PROPUESTA DE DICTAMEN TÉCNICO

SOLICITUD DE APRECIACIÓN FAVORABLE DEL PLAN DE INSPECCIÓN DE LOS ANILLOS FORJADOS DE LA VASIJA DEL REACTOR DE C.N. SANTA MARÍA DE GAROÑA A LA LUZ DE LOS FENÓMENOS DEGRADATORIOS OBSERVADOS EN LAS CENTRALES DE DÖEL Y TIHANGE 2.

1.1 **Solicitante:** Nuclenor S.A.

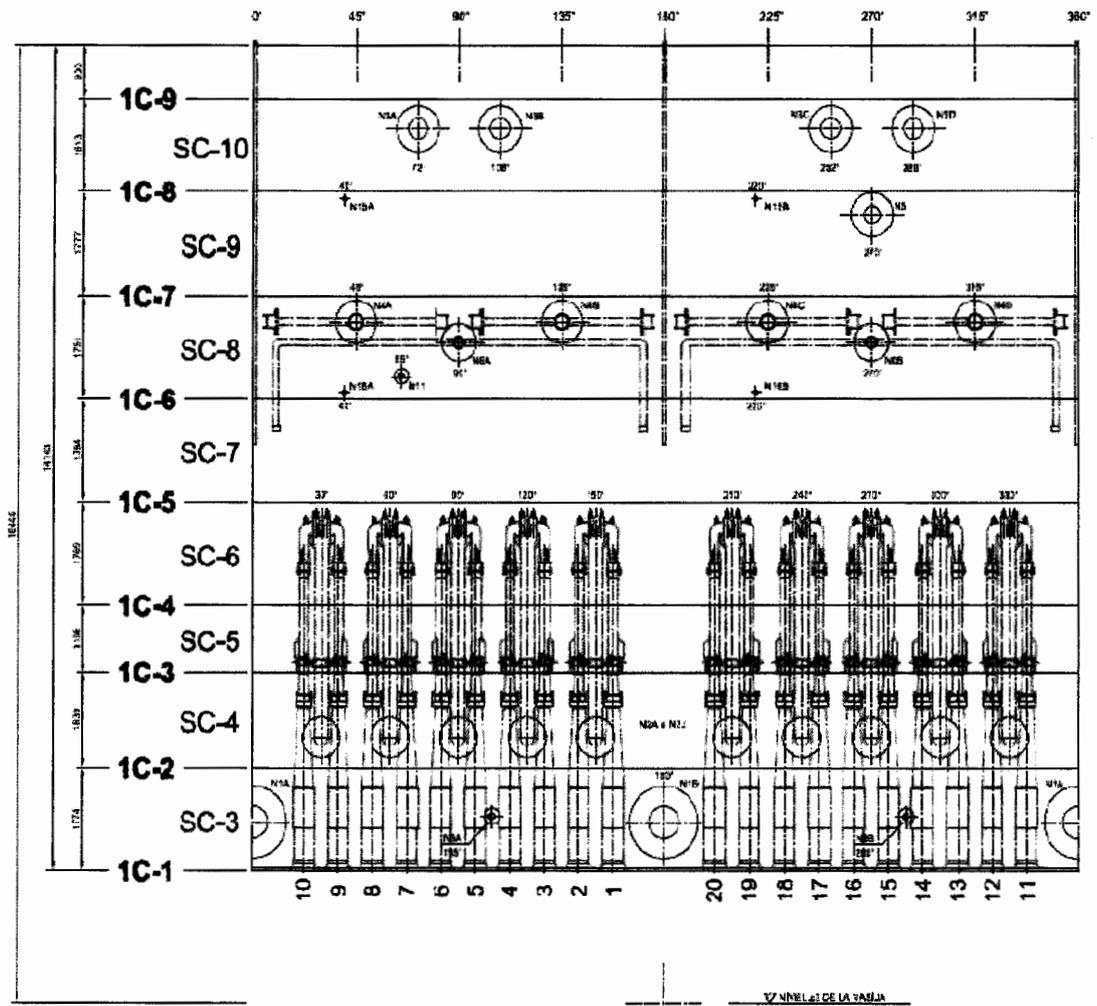
La propuesta presentada por Nuclenor para el cumplimiento del punto 3 de la ITC consiste en la inspección volumétrica mediante la técnica de ultrasonidos de una banda longitudinal de la vasija de 500 mm. de ancho que abarcará los anillos SC3, SC4, SC5, SC6, SC7, SC8, SC9 y SC 10, siguiendo los requisitos aplicables de la sección III y V del código ASME. La inspección se realizará en los meses de noviembre y diciembre de 2014 y la evaluación de los resultados está prevista completarse en el plazo de 2 meses tras la finalización de las mismas:

La figura anterior muestra el desarrollo interior de la parte cilíndrica de la vasija del reactor, apreciándose las interferencias que existen para realizar una inspección por ultrasonidos de una banda longitudinal de 500 mm de ancho. Las principales interferencias son las toberas, bombas

- Anillo SC3: Toberas de salida de recirculación (2) y de instrumentación de bombas de chorro (2).
- Anillo SC4: Toberas de entrada de recirculación (10).
- Anillo SC8: Toberas de agua de alimentación (4) y de aspersion del núcleo (2).
- Anillo SC9: Toberas de instrumentación (2) y de condensador de aislamiento (1).
- Anillo SC10: Toberas de vapor principal (4).

Otro de los aspectos discutidos durante la reunión fue conocer, con mayor grado de detalle, el alcance real que se cubriría en cada uno de los anillos con la banda longitudinal de 500 mm propuesta para examen, teniendo en cuenta las interferencias existentes en las vasijas BWR. Como respuesta a esta solicitud, Nuclenor envió el informe de referencia IG-00-13 rev. 0 en el que se detalla de forma pormenorizada el programa de inspección de material base de los anillos de la vasija de CNSMG a realizar a finales de 2014, y se realiza una comparación con el alcance de la inspección realizada por General Electric en la central de KKM.

Mediante la propuesta de examen reflejada en ese documento de ref. IG-00-13, Nuclenor inspeccionará en todos los anillos la superficie accesible correspondiente al ancho de una banda longitudinal de 500 mm. En los anillos que tengan interferencias inevitables, Nuclenor propone compensar las áreas no inspeccionadas con otras situadas en el mismo anillo, de forma que se inspeccione la mayor superficie posible de la inicialmente prevista.

Con el examen de una banda longitudinal de anchura igual a la banda del examen realizado en la central de KKM, se cubriría un porcentaje menor de la superficie de vasija debido al mayor diámetro de la vasija de CNSMG. No obstante, como consecuencia del análisis realizado, Nuclenor propone adicionalmente un aumento del alcance de examen en los anillos 5, 6 y 7, duplicando el objetivo inicial previsto.

La propuesta presentada por Nuclenor en la carta de ref. NN/CSN/158//2014 y en el informe de ref. IG-00-13 rev. 0 para el examen del material base se considera aceptable para conocer si el material de los anillos forjados de la vasija de CNSMG pudiera estar afectado por la misma problemática que la detectada en las vasijas de Döel y Tihange 2.
